**Avis délibéré de la Mission régionale d'autorité environnementale
de Nouvelle-Aquitaine sur le projet de mise en compatibilité par
déclaration de projet n°1 du plan local d'urbanisme (PLU) de la
commune de Linxe (40) pour permettre une opération d'aménage-
ment sur l'ancien site industriel Darbo porté par la communauté
de communes Côte Landes Nature**

n°MRAe 2024ANA9

dossier PP-2023-15071

Porteur du Plan : la communauté de communes Côte Landes Nature
Date de saisine de l'Autorité environnementale : le 27 novembre 2023
Date de consultation de l'Agence régionale de santé : le 4 décembre 2023

Synthèse des enjeux naturalistes (source : notice de présentation, p. 70)

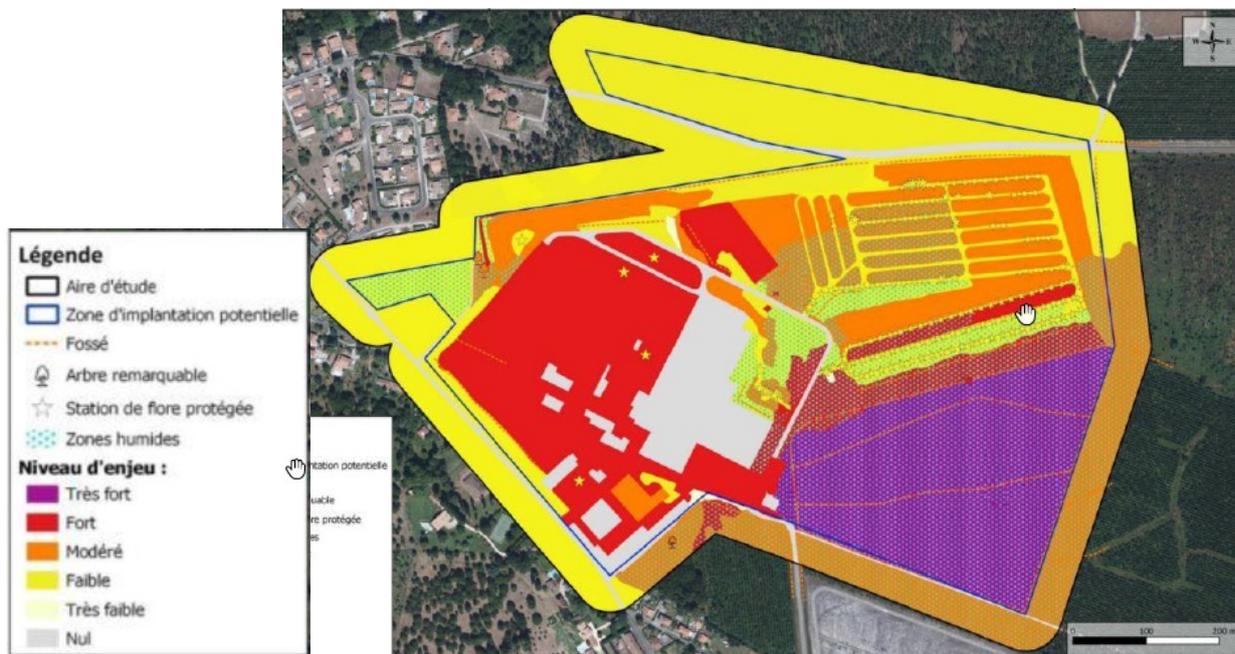
Les zones utilisées par les espèces pour leur cycle de vie ne sont pas localisées, ce qui nuit à la compréhension de la hiérarchie des enjeux présentée dans l'étude. Le dossier ne permet pas en particulier de comprendre pourquoi la partie ouest du site, la plus anthropisée, est classée en zone à enjeu fort, tandis que la partie est qui accueille notamment une zone humide et des stations de Lotier n'est classée qu'en zone à enjeu modéré.

D'après les éléments de l'étude d'impact, cela est probablement lié à la nidification des chiroptères dans l'un des bâtiments de la zone ouest. Ce constat n'explique cependant pas le classement de l'ensemble du périmètre autour des bâtiments en enjeu fort.

La MRAe recommande de fournir des justifications précises quant à la classification des enjeux de biodiversité. De plus, elle recommande d'argumenter le choix des périmètres des zones à enjeux fort et modérés en tenant compte de l'état initial de l'environnement dont les résultats doivent être présentés de manière plus précise et cartographiée.
